淮安市淮安区车桥镇人民政府车桥污水处理厂项目

竣工环境保护自行验收意见

图 1 污水处理工艺流程图

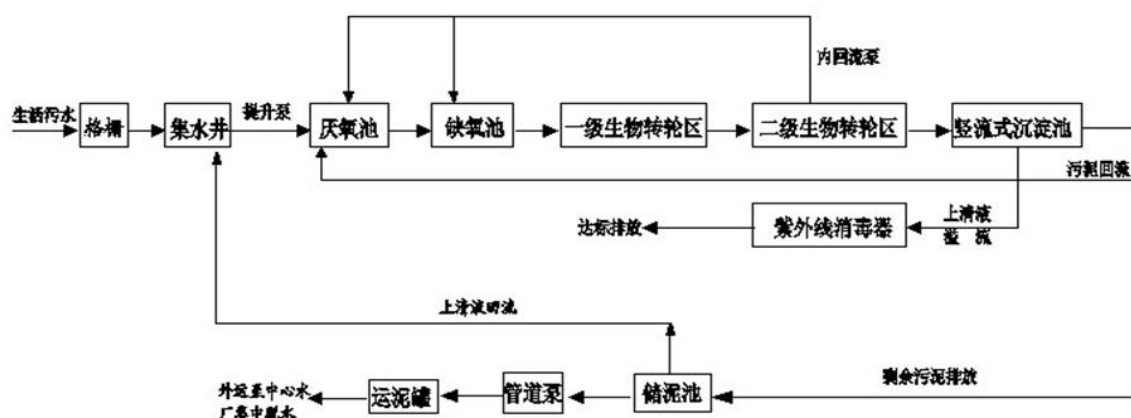
(1)原环评报告分析，污水处理工艺为格栅-沉砂池-初沉池-预缺氧池-厌氧池-缺氧池-好氧池-二沉池-消毒池处理后排放；

实际生产中，污水处理工艺为格栅-集水井-厌氧池-缺氧池-一级生物转轮区-二级生物转轮区-竖流式沉淀池-消毒池处理后排放，变更了生物转轮设施及配套设备。
